令和6年度 大津市公共施設バリアフリーチェック実施概要

大津市公共施設バリアフリーチェック
～皇子が丘公園体育館～

大津市公共施設バリアフリーチェック
～皇子山陸上競技場～

<入口・玄関>

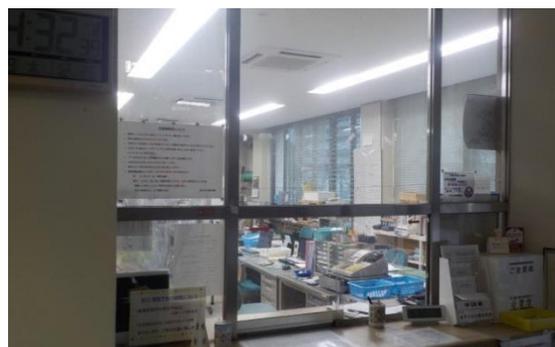
- イスは設置されていたが、使用用途に関する表記がない。

- 「靴の履き替え時にご利用ください」の案内を掲示。

<入口・玄関>

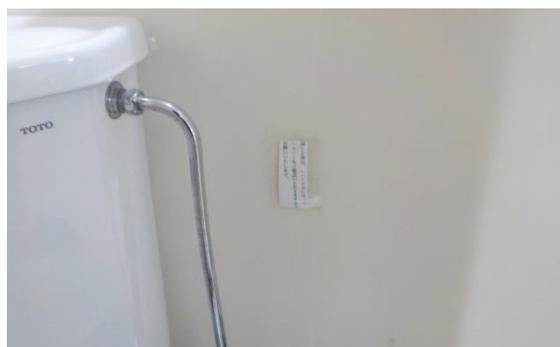
- 筆談可能の表記がない。

- 耳マークを受付に掲示し、窓口での対応ができるよう体制を整えた。

<入口・玄関>

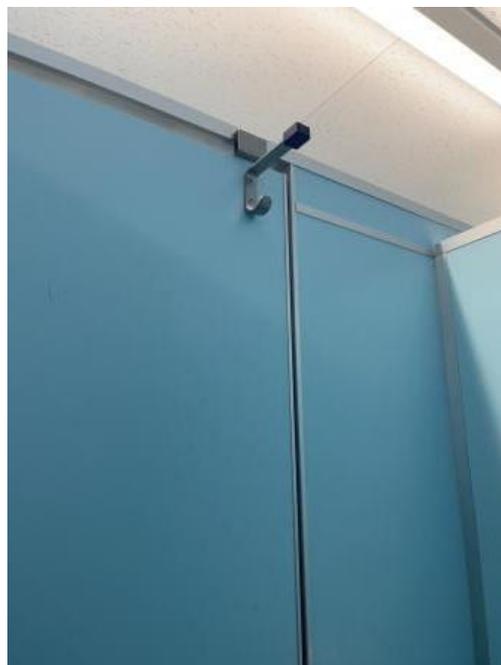
- 受付カウンターに筆談可能なマークがない。

<入口・玄関>

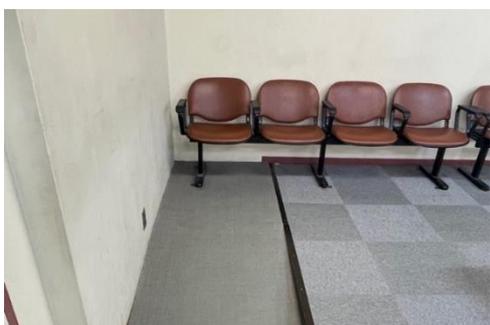
- 受付カウンターに筆談可能のマークがない。

- 耳マークを受付に掲示し、窓口での対応ができるよう体制を整えた。
